Vår referanse:
19/105130-2

Uttale – Dispensasjon – Ny nettstasjon – E39 – gnr. 217 bnr. 3 – Lindås kommune

Søknaden gjeld løyve til å oppføre ny nettstasjon innanfor byggjegrænse til E39. Det er søkt om tiltak 10 meter frå vegmidte jf. søknad.

Del av E39 Eikefet - Romarheim (2014) med omtrentleg plassering av ny nettstasjon.

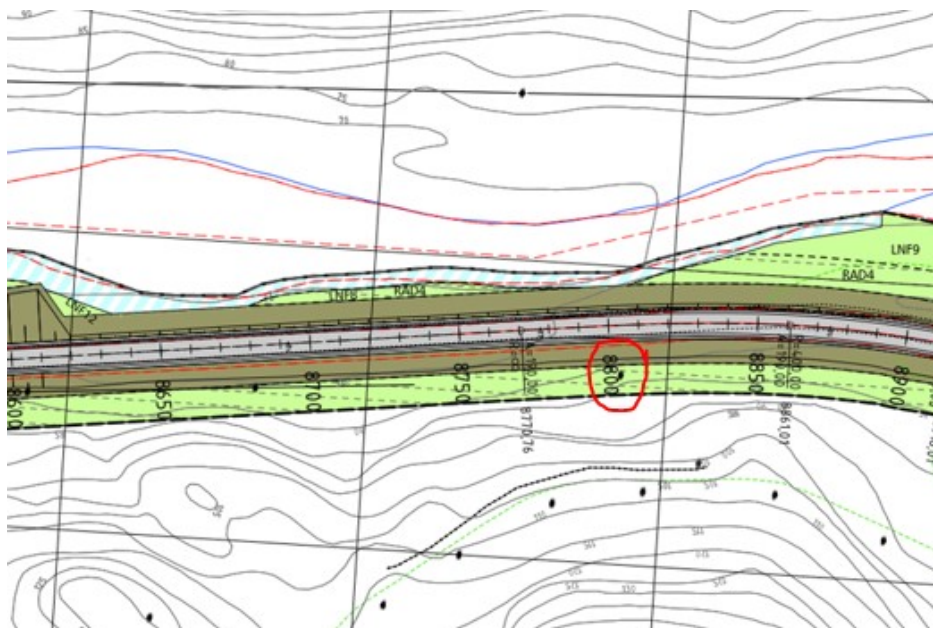
og friluftsføremål med omsynssone (rigg og anleggsområde). Tiltaket er plassert innanfor byggjegrænse til veg og innanfor tryggleikssona til veggen.

Statens vegvesen kan ikkje akseptere omsøkte plassering. Farlege sidehindre kan ikkje plasserast i tryggleikssona til veggen. Bakgrunnen for dette er tryggleiken for trafikantane ved til dømes utforkøyring. Andre moment er at det er kostnadskrevjande å flytte nettstasjonar ut av vegen sitt sideområde ved ei eventuell framføring / utbetring av E39. Med bakgrunn i at det er eit område som er regulert til vegføremål gjennom ny plan ber vi om at nettstasjonen vert plassert aust for høgspentmast og helst utanfor planområdet.

Statens vegvesen ber BKK vurdere ny plassering av ny nettstasjon. Nettstasjonen må flyttast utanfor tryggleikssona til veggen. Vi tilrår ein stad aust for eksisterande høgspent, helst utanfor planområdet til E39 Eikefet - Romarheim.
